Begrunnelse for vedtak – godkjent detaljplan

Krossdalen transformatorstasjon

Modalen og Vaksdal kommuner i Vestland fylke

Tiltakshaver	Statnett SF og Eviny Fornybar AS
Referanse	NVE ref.: 202510573-23
Dato	19.12.2025
Ansvarlig	Anne Johanne Kråkenes
Saksbehandler	Iselin Ørbek Eide

Figur 5: Barmarksløype/kjøringspor ved Steinavatnet, Svartavatnet, Kvitevassdalen og Nåmdalsfjellet. Kilde: Vedlegg 1 til Statnett/Eviny sin detaljplan av 16. oktober 2025.

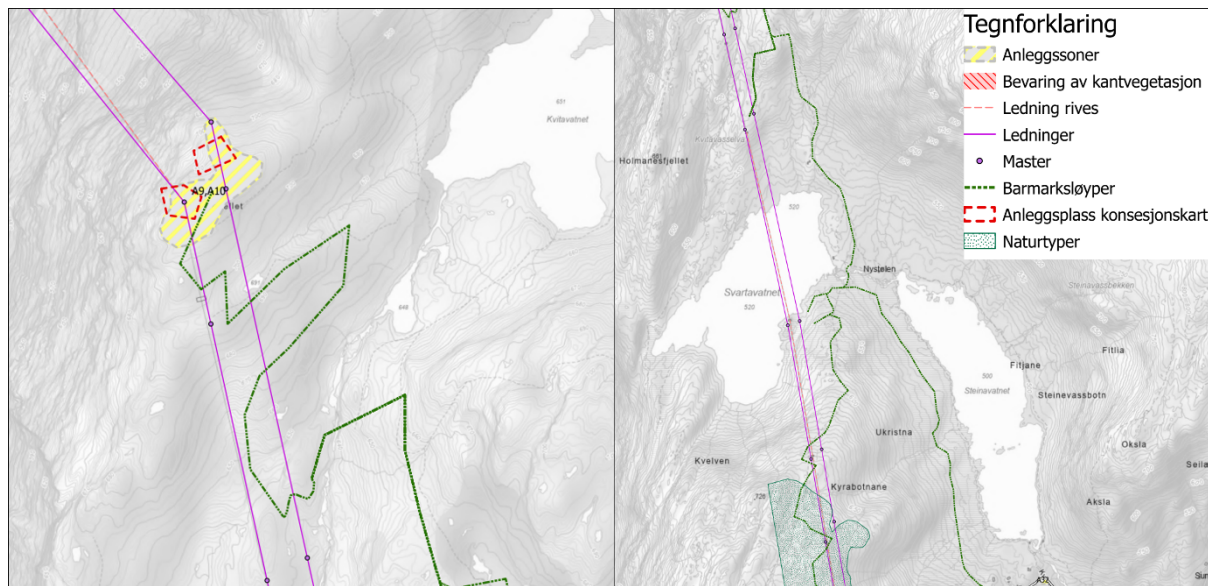
Modalen kommune har i sin høringsuttalelse uttalt at de er kritiske til foreslått barmarksløype i området ved Steinavatnet, Svartavatnet, Kvitevassdalen og Nåmdalsfjellet, som vurderes å gi betydelige terrenginngrep og konflikt med turstier, og ber om at helikoptertransport benyttes i stedet. Det bes videre om buffersoner i anleggsperioden samt plan for opprydding, revegetering og restaurering.

K., R. og H. Nåmdal har i sin høringsuttalelse til detaljplanen skrevet at de er kritiske til at det skal lages en så lang og omfattende barmarksløype i området.

NVE viser til at i anleggsperioden vil det være nødvendig å transportere gravemaskin og annet utstyr ut i terrenget, inn til og langs ledningstraseen. Konsesjonæren har rett til å ta seg fram i kraftledningstraseen innenfor rettighetsbeltet. I tillegg vil Statnett/Eviny bruke eksisterende veier og kjørespor fram til rettighetsbeltet, men det er også behov for noe transport i terrenget utenfor eksisterende kjørespor. Statnett/Eviny skriver i detaljplanen at alle kjøreskader og terrenginngrep istandsettes etter prinsippene i Statnetts håndbok i terrengbehandling.

Statnett/Eviny har søkt om korridorer for kjørespor, se kapittel 6.1.3 i detaljplanen. I anleggsfasen kan det ofte bli nødvendig å justere tidligere godkjente kjørespor, fordi det først er når anleggsarbeidene er i gang, at entreprenøren og de som jobber med prosjektet blir kjent med terrenget. Da er det lettere å vurdere hvilke traseer som gir minst inngrep og terrengskader innenfor en definert korridor, framfor å søke om å få godkjent spesifikke traseer for kjørespor før anleggsfasen starter.

Figur 9: Plassering av minnesmerket "1888" før og etter relokalisering. Kilde: Utsnitt fra Vedlegg 1 til detaljplanen av 16. oktober 2025, kartblad 17.

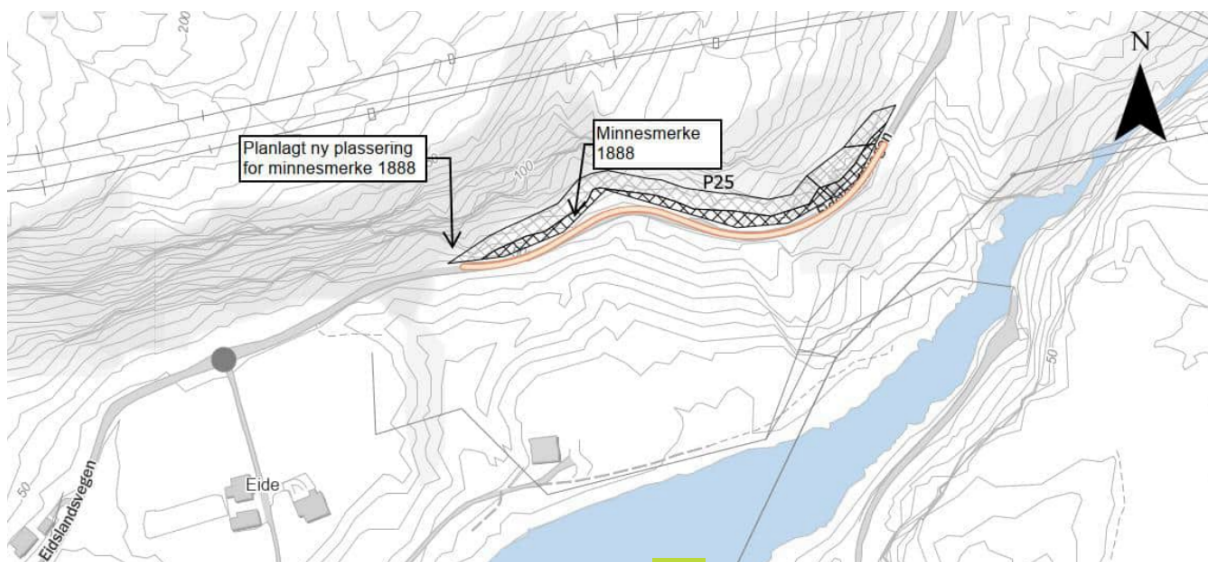
«Planen skal beskrive hvordan minnesmerket «1888» langs Eidslandsvegen (fylkesvei 569) skal bevares, eventuelt flyttes, uten å bli påført skade.»

Statnett skriver i detaljplanen at det blir saget ut en steinblokk som inkluderer årstallet, og blokken vil bli satt opp ved en utkjørsel i nærheten som minnesmerke.
